## Á ATENCIÓN DO VALEDOR DO POBO

Con data do 16 de novembro despois de máis de 7 meses de obras ábrese o Parque Infantil da Alameda do Carballiño, Ourense.

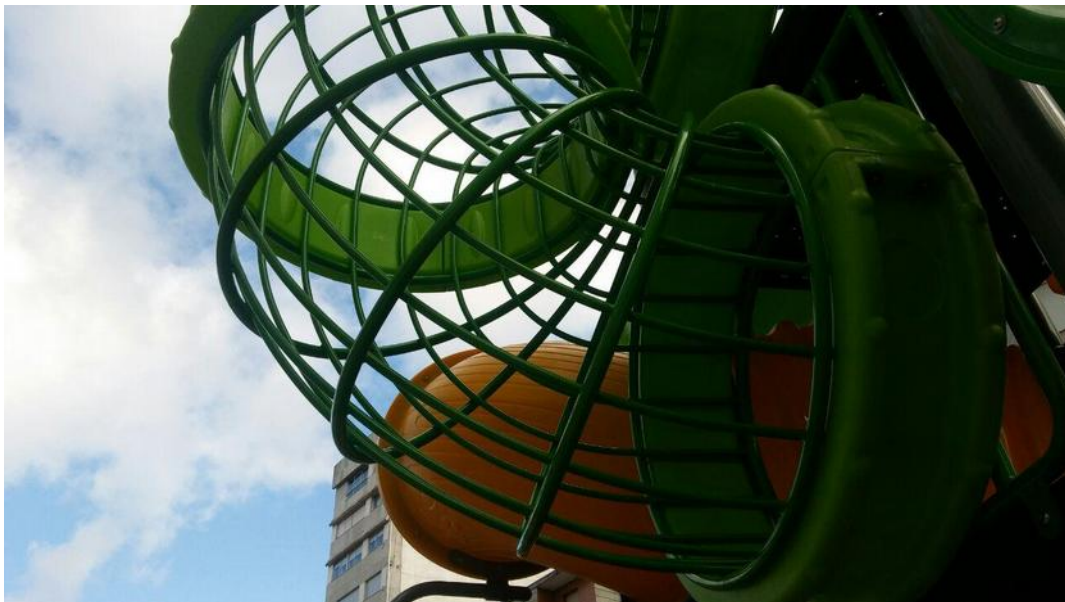
Pois resulta que o valado que separa a zona 2 de xogos (onde está o castelo) non é totalmente pecho, como se pode comprobar nas seguintes fotos:

Ao meu parecer, aquí non se está a cumprir coa obriga de delimitar a zona de xogos para que a mesma sexa segura para as crianzas.

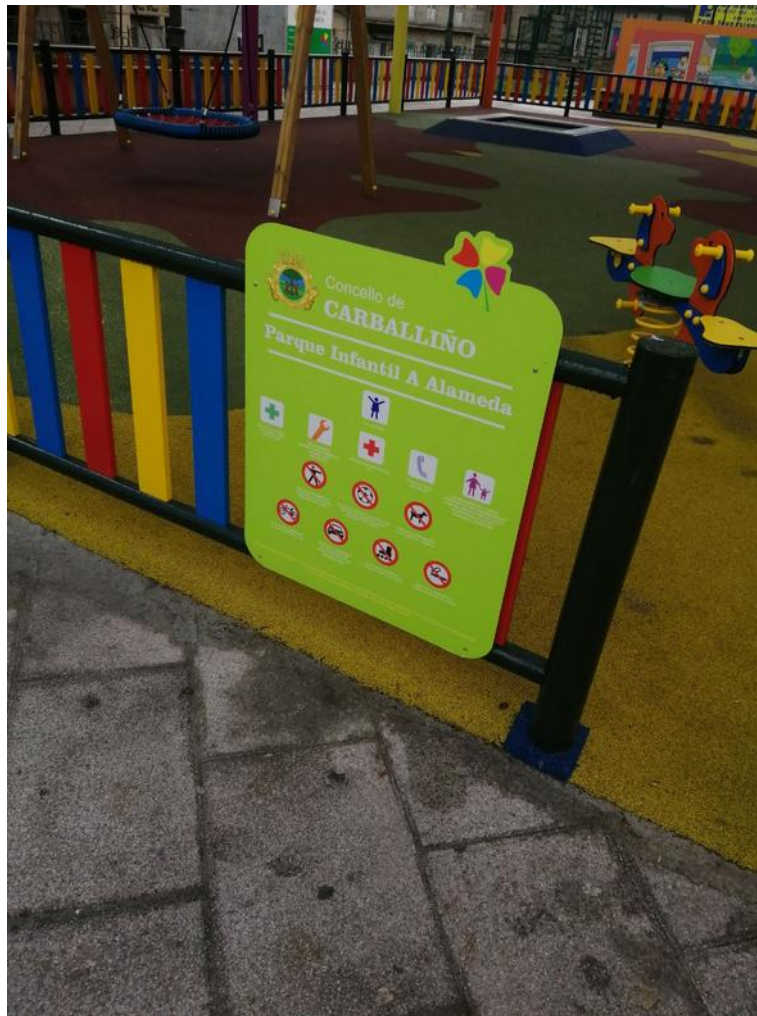
Non puidemos atopar na visita da cal tomamos as fotos dito cartel.

Iso si, subsanousn este mes de xaneiro esta situación, coa colocación de un cartel que segue a non cumprir co que se marca en canto a sinalización.
